## **Vragen, reacties en antwoorden naar aanleiding van de informatieavond Groot onderhoud omgeving winkelcentrum Hofland op 22 april 2024**

Tijdens de bewonersavond op 22 april en in de periode van 22 april tot en met 15 mei zijn verschillende vragen gesteld en reacties gegeven op het concept voorlopig ontwerp Groot onderhoud omgeving winkelcentrum Hofland. Onderstaand een overzicht van alle gestelde en ingediende vragen en reacties. Alle vragen en reacties zijn voorzien van een antwoord. Op basis van deze informatie zijn aanpassingen gedaan n het ontwerp. Dit heeft geleid tot een nieuw, voorlopig ontwerp. Ook worden verschillende punten meegenomen in de uitwerking naar definitief ontwerp. Deze ontwerpogave volgt na de behandeling van het voorlopig ontwerp in de raad.

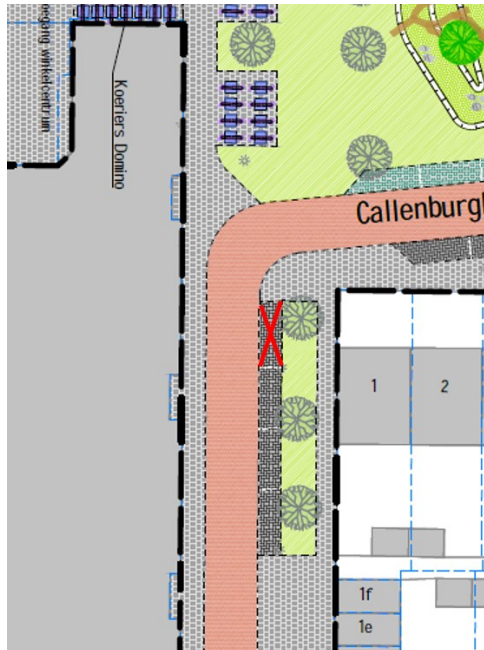
**1. Ter hoogte van Callenburghplantsoen 1 steken veel schoolgaande kinderen over. Dit is een vrij onoverzichtelijk punt, en ze worden daar gedwongen om schuin over te steken. Bezorgbusjes komen daar (uit de richting Aert van Neslaan) hard om de bocht gescheurd. Graag zorgen voor een veilige oversteekplek.**

**2. In het concept is een trottoir getekend, direct naast Callenburghplantsoen 1, tegen de zijgevel aan. Dit lijkt mij een onlogische plek. Het zou logischer zijn om het trottoir te maken tussen het grasveld en de parkeerplaatsen. Zo kunnen automobilisten uitstappen op de stoep, en staan ze niet direct in de hondenpoep. Ook zou het trottoir dan verlengd kunnen worden richting de Baron van Ghentlaan.**

**3. De invalidenparkeerplaatsen op de hoek van de Baron van Ghentlaan moeten duidelijk afgebakend worden, en het moet niet meer mogelijk zijn dat er daarnaast nog bezorgbusjes of wildparkeerders staan. Nu is dat wel het geval, zodat er voor mensen die minder goed ter been zijn een gevaarlijke situatie ontstaat. Dit zou deels opgelost kunnen worden door zoals onder 2 beschreven de stoep door te trekken.**

**1. Verkeersremmende maatregelen, zoals plateaus, worden toegepast op kruispunten en niet in bochten. Een bocht heeft van zichzelf een verkeersremmende werking. Om**

2. Door het trottoir direct langs het perceel van Callenburghplantsoen 1 aan te brengen ontstaat een logische verbinding voor de voetganger en kunnen de bomen behouden blijven. Langs de parkeervakken komen wel zogenaamde uitstaptegels, zodat automobilisten gemakkelijk kunnen in- en uitstappen.
3. Het parkeren van voertuigen voor de mindervaliden parkeerplekken is niet toegestaan. In de nieuwe situatie worden de parkeerplaatsen en trottoirs duidelijk in een andere kleur, materiaal en patroon aangegeven. Hierdoor zal het fout of wildparkeren verminderen.
